リコール届出一覧表

リコール届出日：令和3年 5月18日

リコール届出番号	外-3217	リコール開始日	令和3年5月19日
届出者の氏名又は名称	ジャガー・ランドローバー・ジャパン 株式会社 代表取締役 ハンソン・マグナス・ユタカ		
	製作国：英国 製作者名：ジャガー・ランドローバー・リミテッド 問い合わせ先： ランドローバーお客様相談室 0120-922-992		
不具合の部位（部品名）	座席（シートバック）		
基準不適合状態にあると認める構造、装置又は性能の状況及びその原因	前席左右のシートバック表皮において、加工作業が不適切なため、難燃性の技術基準に適合していないものがある。そのため、火災が発生した際、基準に定められているよりも速く延焼するおそれがある。		
改善措置の内容	全車両、前席左右のシートバック表皮を良品に交換する。		
不 具 合 件 数	0件	事 故 の 有 無	無し
発 見 の 動 機	本国メーカーからの情報による。		
自動車使用者及び自動車特定整備事業者に周知させるための措置	・使用者：電話又はダイレクトメールで通知する。 ・自動車特定整備事業者：対象台数が少数であり、全ての使用者を把握している ので、機関誌等への掲載は行わない。 ・弊社ホームページに掲載する。

改善箇所説明図

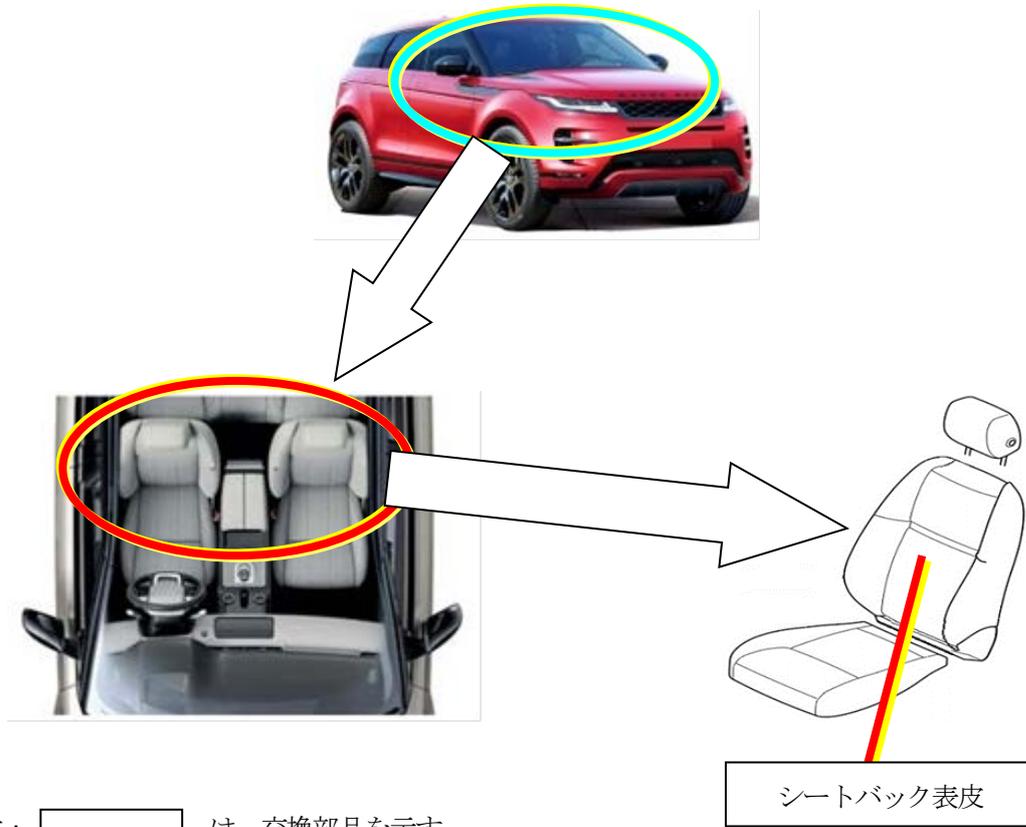
基準不適合発生箇所

前席左右のシートバック表皮において、加工作業が不適切なため、難燃性の技術基準に適合していないものがある。そのため、火災が発生した際、基準に定められているよりも速く延焼するおそれがある。

改善の内容

全車両、前席左右のシートバック表皮を良品に交換する。
識別：助手席ドアヒンジボルトに黄色ペイントを塗布する。
